PRÉFET DE LA SARTHE

RAPPORT DE L'INSPECTION DES INSTALLATIONS CLASSÉES

Objet : Société MUTUAL LOGISTICS EFR

Mots-clés : Entrepôt frigorifique

Cellules existantes

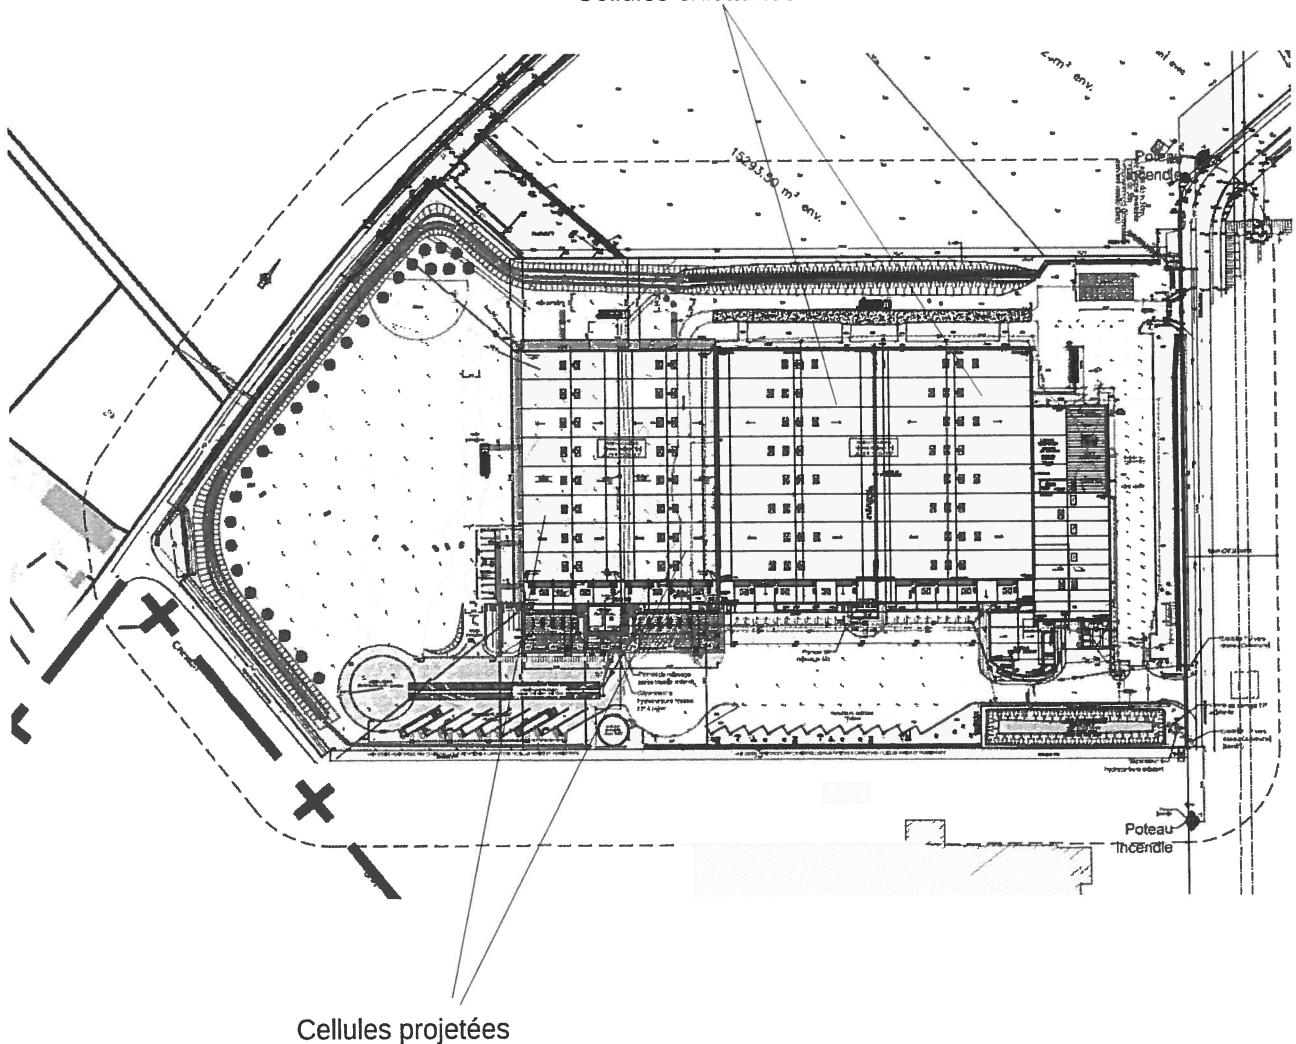
Le projet, objet du présent rapport, vise plus précisément la construction / extension de l'entrepôt, avec création de deux nouvelles cellules frigorifiques d'environ 2 835 m² chacune, avec quais de réception/expédition d'environ 285 m² chacun.

Les 2 cellules existantes sont représentées à droite de celles projetées, sur le plan ci-dessous.
